**UCZESTNICY POSTĘPOWANIA**  
**O UDZIELENIE ZAMÓWIENIA PUBLICZNEGO**  
**NR DZP.381.004.2020.RB**

**WYJAŚNIENIA I ZMIANA TREŚCI SIWZ NR 16**

**Dotyczy:** postępowania o udzielenie zamówienia publicznego prowadzonego w trybie przetargu nieograniczonego nr **DZP.381.004.2020.RB** o wartości zamówienia poniżej 5 350 000 € p.n.: „**Przebudowa i remont budynku przy ul. Bankowej 5 w Katowicach**”

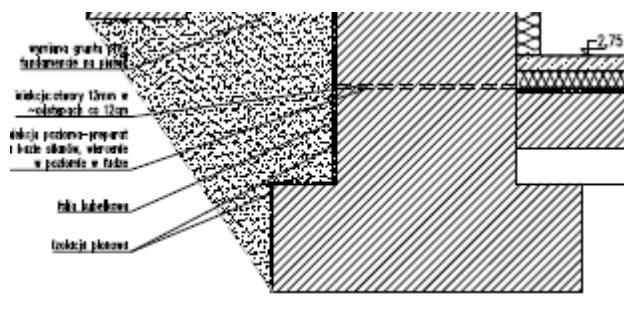
Proszę o jednoznaczną informację odnośnie izolacji przeciw-wilgociowej pionowej ścian fundamentowych w budynku A. Czy izolacja taka ma być wykonana? Jeśli tak, z jakich materiałów należy ją wykonać? Patrząc na detal AD-05 (fragment poniżej) wynika, iż należy wykonać izolację i zabezpieczyć folia kubełkową - bez termoizolacji. Proszę potwierdzić, iż w taki sposób ma być wykonana hydroizolacja po całym obwodzie w budynku

Izolację budynku A należy wykonać zgodnie z detalem przedstawionym na rys. AD-05 . Wymagania materiałowe przedstawione zostały w części opisowej projektu wykonawczego br. architektura.
